Odpowiedzi na złożone pytania

w postępowania o udzielenie zamówienia prowadzonego w trybie „Zapytania ofertowego” na „Dostawę zasilaczy awaryjnych UPS do zabezpieczenia funkcjonowania laboratorium chemicznego do badań związków wysokotoksycznych objętych konwencją o zakazie broni chemicznej – numer sprawy RZP-133/2024

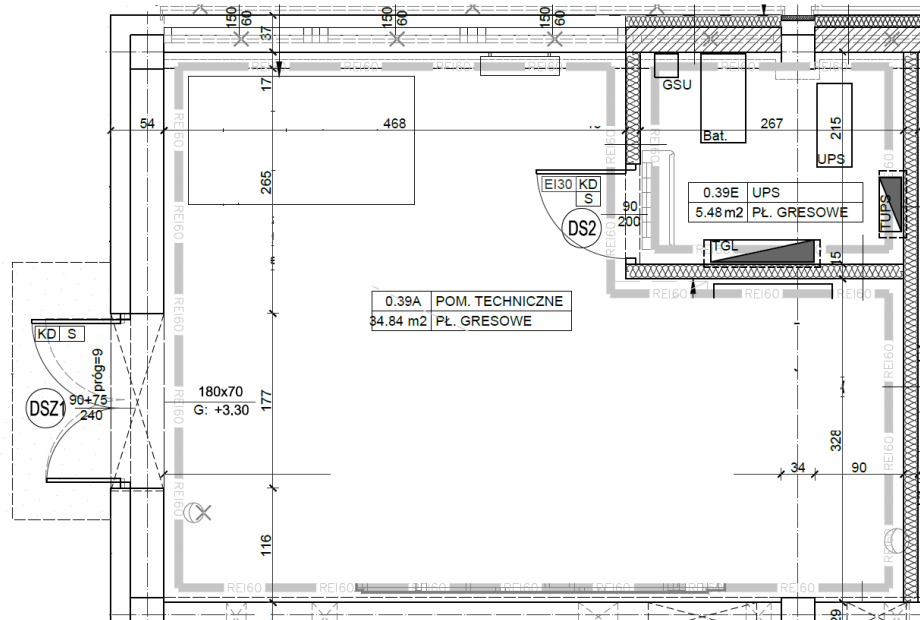
Czy dwa dostarczane zasilacze UPS będą instalowane w różnych pomieszczeniach o takich samych wymiarach przedstawionych na rysunku 1 czy oba UPS-y mają być zainstalowane w pomieszczeniu P-1.2?

Każdy z dostarczanych zasilaczy UPS powinien mieć możliwość zainstalowania w pomieszczeniu do tego przeznaczonym zgodnie z rysunkami zawartymi w Zapytaniu ofertowym.
